监理通知单

工程名称: 济南三锐电力科技有限公司长清 20MW 光伏发电项目

编号: ZHJL-JLTZD-010

事由: 关于外线 7#塔基、13#塔基施工质量事宜

附: 问题照片

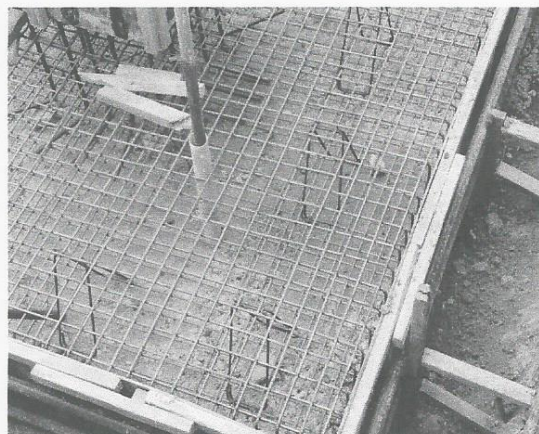
我监理方于 2018 年 6 月 18 日巡视外线 7#塔基、13#塔基施工时发现以下质量问题:

- 1、13#塔基面向 12#塔基方向的柱子垂直面目视偏差 2-3cm;
- 2、7#塔基基础钢筋绑扎时绑扎不规范。

针对以上质量问题, 现通知你方 24 小时之内整改完成后通知我监理方复检, 并以书面形式回复至我监理部。如下次出现类似问题, 将做罚款处理并要求整改。否则, 出现一切问题由你方自负!
